Lavori all'incile luglio 2026: Considerazioni del Comitato laghi

COMITATO PER LA TUTELA E LA VALORIZZAZIONE DEI LAGHI DI SERRAIA, PIAZZE E RELATIVI ECOSISTEMI

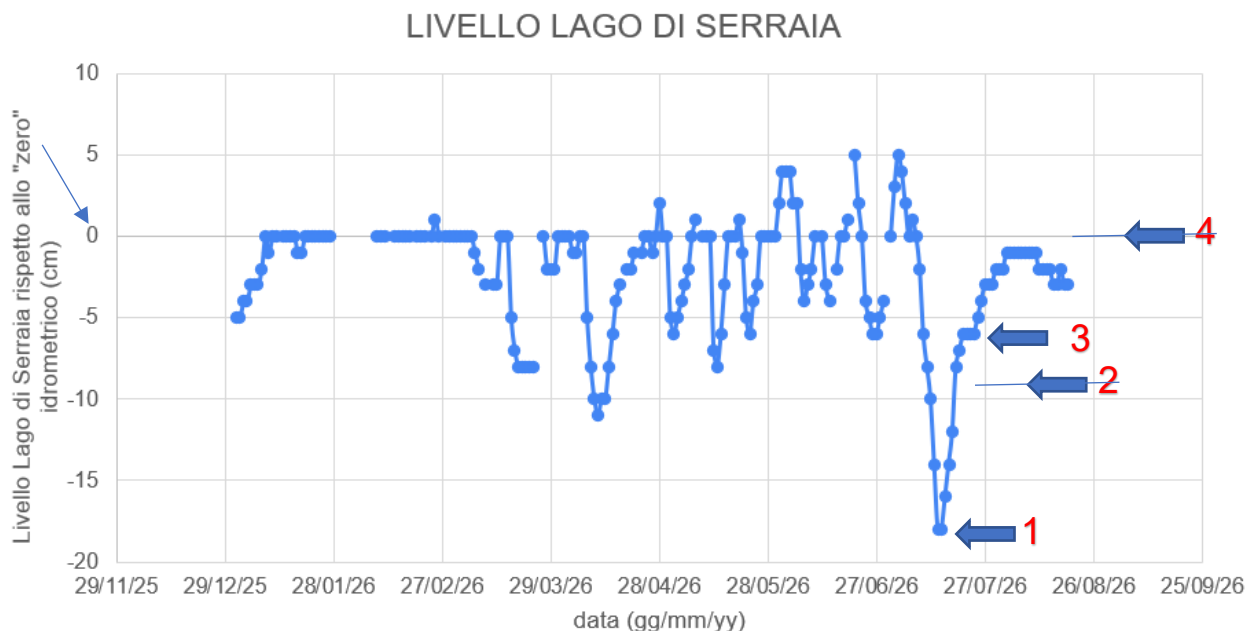
Lo sfioro dell'acqua del lago avviene ora attraverso lo stramazzo, con maggior velocità di deflusso: i fenomeni di ristagno all'incile sono effettivamente diminuiti.

I vecchi panconi di sfioro sono stati sostituiti con panconi più alti: vi deve essere stato un errore di progettazione o di realizzazione tale per cui, dopo questo primo intervento attuato a partire dal 15/07/26, DEE è dovuta intervenire nuovamente con un secondo intervento – 22/07/26 - che ha comportato l'approfondimento dell'altezza dello stramazzo, passata da 12 cm a 15,5 cm.

Prima di questi interventi il lago sfiorava sopra i vecchi panconi quando il livello arrivava allo "zero" idrometrico: dopo gli interventi lo sfioro dal nuovo stramazzo inizia quando il livello raggiunge - 9 cm dallo "zero" idrometrico, mentre lo sfioro dai panconi può avvenire solo quando il livello raggiunge + 6,5 cm sullo "zero" idrometrico.

Di fatto, dopo l'intervento che ha abbassato il punto di deflusso, il livello del Lago di Serraia, a parità di acqua in uscita, risulta più basso di quanto non fosse prima.

Asta idrometrica: rilievo 31/07/2026 ore 18:45

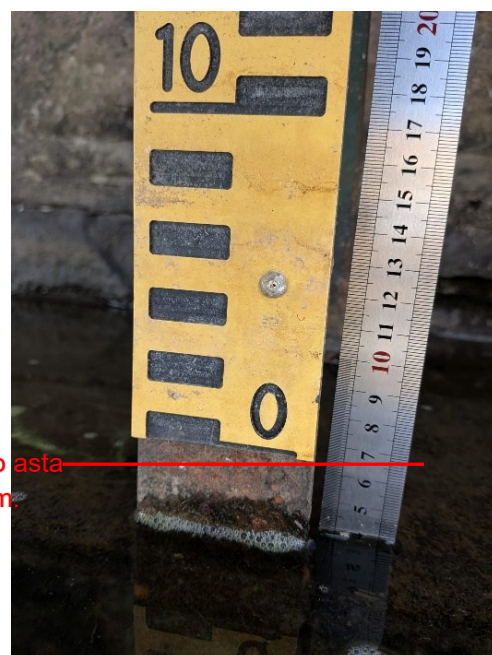
Quota della staffa di supporto dell'asta idrometrica = 970,876 m s.l.m.

Lo "zero" idrometrico dell'asta graduata è 6 cm sopra la staffa, quindi a quota 970,936 m s.l.m.

In data 15/08/2026 ore 8:15 il livello dell'acqua del lago era a - 3 cm da zero, per cui a quota 970,906 m s.l.m.

Incile: rilievo 31/07/2026 ore 18:45

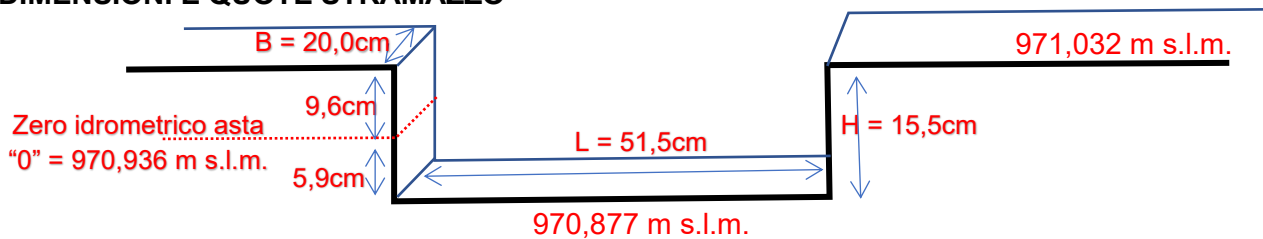
Quota testa lato N nuovo pancone = 971,018 m s.l.m. (da misura topografica)

Quota testa stramazzo = 971,032 m s.l.m. (da comparazione livello acqua)

Lo "zero" all'asta idrometrica corrisponde ad un'altezza di circa 9 cm sopra la base dello stramazzo: portata di circa $Q \approx 24\text{ l/sec}$. Lo sfioro dallo stramazzo inizia con il livello del lago a -9 cm.
